**småkraft**<sup>®</sup>

Oslo, 16.januar 2023

## **KOMMENTARER TIL «VARSEL OM PLANENDRING FOR NORDLYKKJA» VED HAMMERSTRAND KRAFTVERK I SKAUN KOMMUNE**

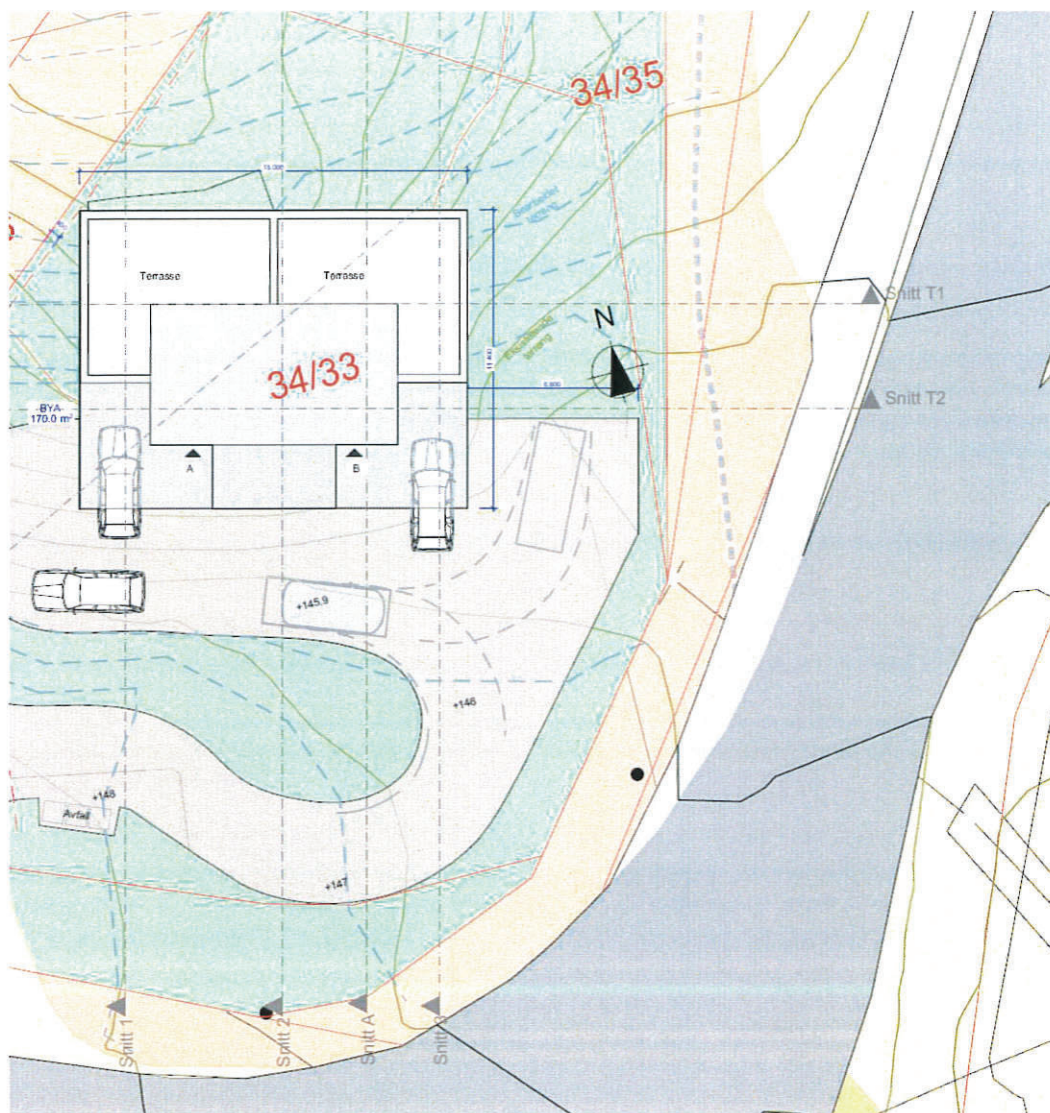
Det foreslåtte tiltaket er etter Småkraft AS sin formening ikke teknisk gjennomførbart. Etter vår vurdering tar ikke forslaget hensyn til dagens turbinledning og krav til avstand til denne. Tinglyst grense på 4,3 meter fra senter turbinledning ser ut til ikke å være i hensyntatt, hverken i eksisterende reguleringsplan, planendring eller i forslag til tiltak. Arealgrense for inngrep på plankartet mangler.

Kraftverksrør må tegnes inn på alle plan- og snitt-tegninger. Gjelder både hus-tegninger og arronderings-tegninger. I tillegg må avstands krav til turbinledning tegnes inn. Når kraftverksrør er inntegnet må avstand fra hus til PE-rør og terreng høyder bli bestemt. Her må det også ta hensyn til gravearbeid når rørgate skal skiftes ut. Eventuelt må kraftverksrør graves fram og måles inn.

Vi har samlet plantegninger og snitt til slutt i dette brev. Viser spesielt til flyfoto fra finn.no – år 2005, som viser hvor rørgata ble lagt.

Småkraft AS ber om at forslag til omregulering/planendring og tiltak ikke godkjennes og at det må lages planer som tar hensyn til vår turbinledning.
